リタール製品 仕様変更のお知らせ

対象製品	TS8 エンクロージャー用マウンティングプレート（中板）
変更時期	2014 年 5 月 1 日以降、随時変更
変更理由	作業性の向上
変更内容	マウンティングプレート固定ブラケットの変更およびアース用穴形状の変更

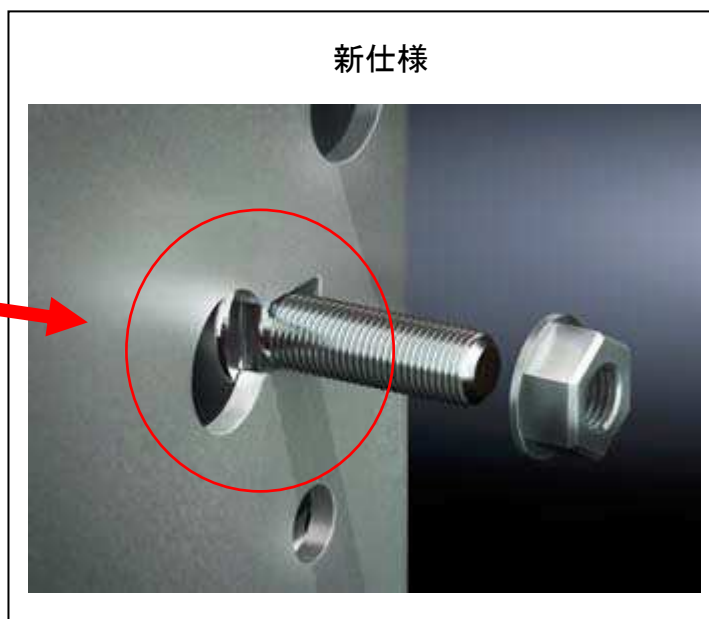
1) 上部ブラケットの取り付け方法の変更。（下記変更写真及び変更図参照）

寸法変更点

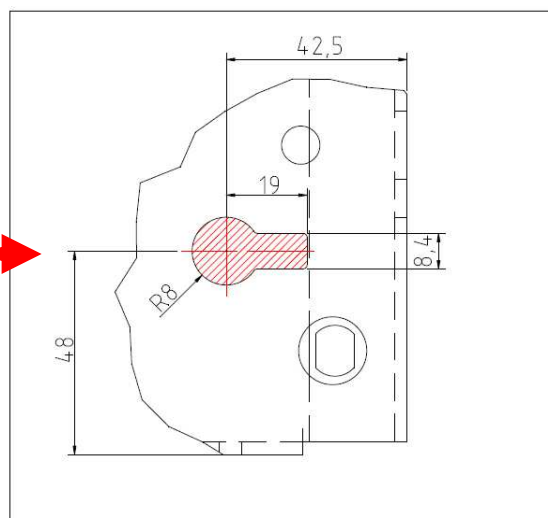
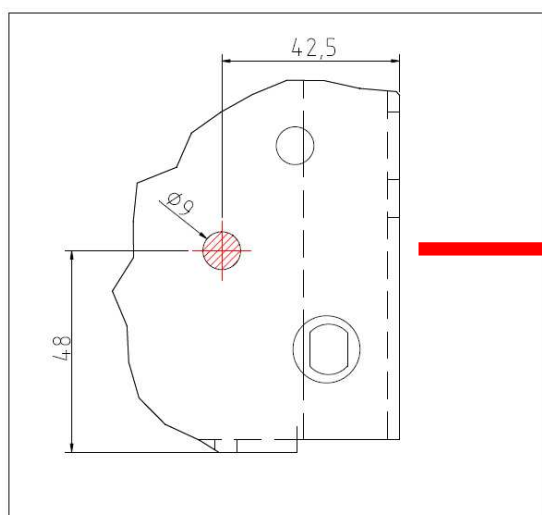
2) マウンティングプレートのアース用穴形状の変更
(下記変更写真及び変更図参照)
